# INFORME DE HOMOLOGACION DEL PR.AS-141 RUTA DE LOS MOLINOS (BIMENES)

## INFORME HOMOLOGADOR

*Nº y Data del Sendero: PR.AS 141*

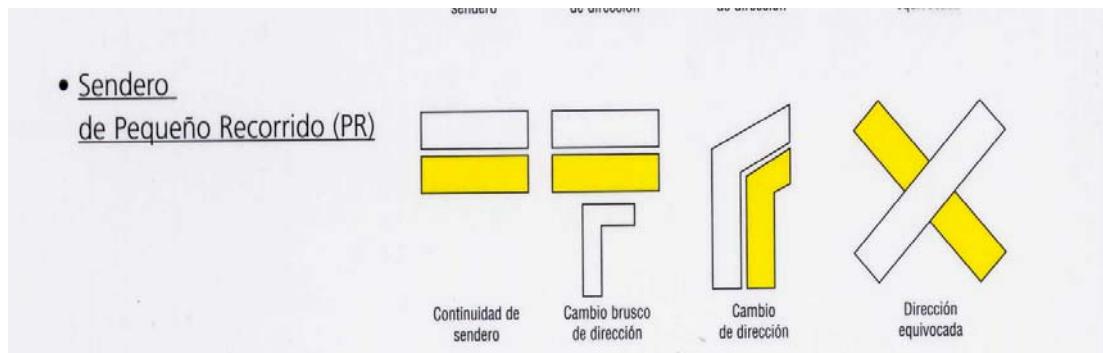
Comentar al respecto de los soportes de promoción de los senderos como es la TOPOGUIA que ésta no se sujeta ni contempla las directrices del Manual de Senderos ni las que ha dictado la FEDME para este tipo de recorridos acerca de la identificación exterior de Senderos balizados y normalizados.

Sabedores de que dichos temas son condicionados a los deseos de los Planes de Dinamización Turística y de los diseñadores de folletos, comentar al respecto que

aún así todo, se echa en falta en el interior del soporte de promoción de los Senderos de la Comarca de la Sidra varias cuestiones:

Se ha obviado la cuadricula con la leyenda de los pictogramas que luego el usuario se va a encontrar en la ruta. Y que por otro lado si se encuentran en el panel de inicio de la ruta visitada.

Así mismo en la edición de la ruta PR.AS-141 se observan varias cuestiones que son las que se tienen en cuenta para dar como NO APTO tal sendero.
